## 「109 年度第 1 次防火門技術評估會議」會議紀錄

一、開會時間：109 年 2 月 5 日(三)下午 2 時

五、討論議題：

圖1

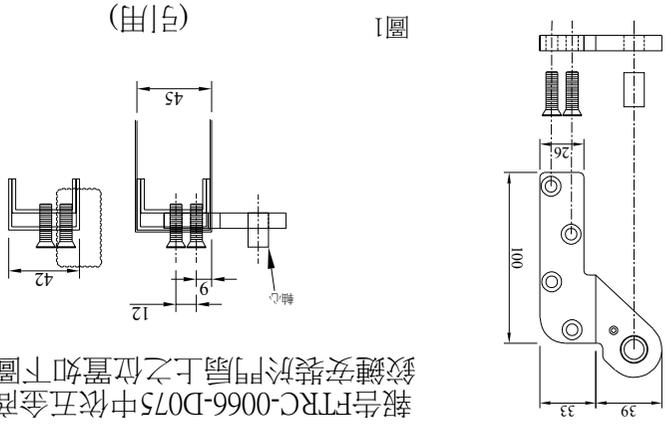
依「建築用防火門同型式判定原則」補充說明 3.1「B.當五金配件之型式已有依 CNS 11227 測試通過紀錄且為表面安裝者，欲辦理同型式判定時其門扇內骨架毋須相同，惟僅可在同負荷等級間互用，並須將上述配件局部之補強結構整組替代。」之原則，該地鉸鏈於型式試驗報告 FTRC-0066-D075 中所使用之局部補強結構(第 36 頁之 L3 或 L4)建議整組植入主型式，至實務上是否適宜，建請指定試驗室表示意見。

圖2 (主體)

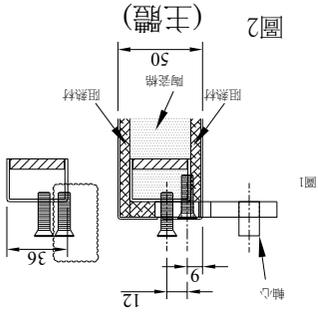
上圖所示主體門扇架構引用報告之設定值安裝，  
 鉸鏈螺絲鎖固位置落在骨架折曲位置上，因此鉸鏈  
 鎖固用二排共4顆之螺絲僅只能安裝2個，故安和公  
 司提出構想如下圖。建築中心明道實驗室同意下  
 圖作法。

圖3

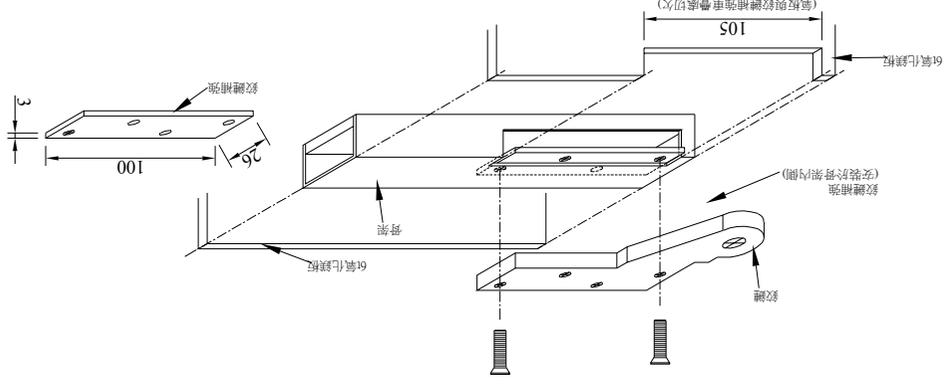
經查本試驗室未提供圖4之建議方式，建議圖3整體植入方式。。

明道防火實驗室意見：建議圖3整體植入方式。

台灣建築中心材料實驗室意見：建議圖3整體植入方式。

本案同意以圖3整體植入局部補強方式安裝鉸鏈，惟門組件之操作可靠度由業者自行負責。

圖4

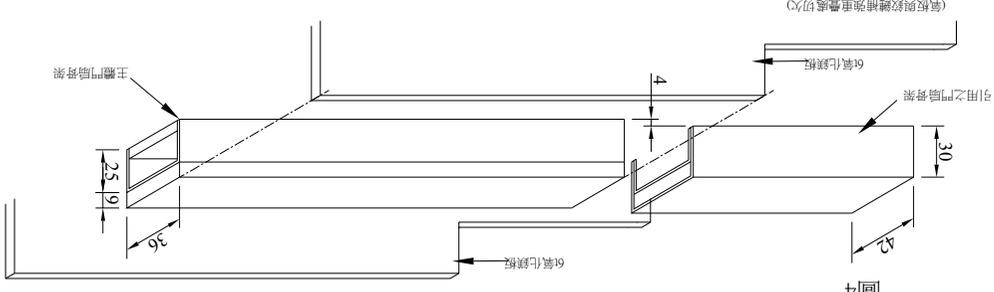
依成大防火實驗室之回覆移植引用門體的部分，再與主體門扇之型式焊接結合  
 如圖所示
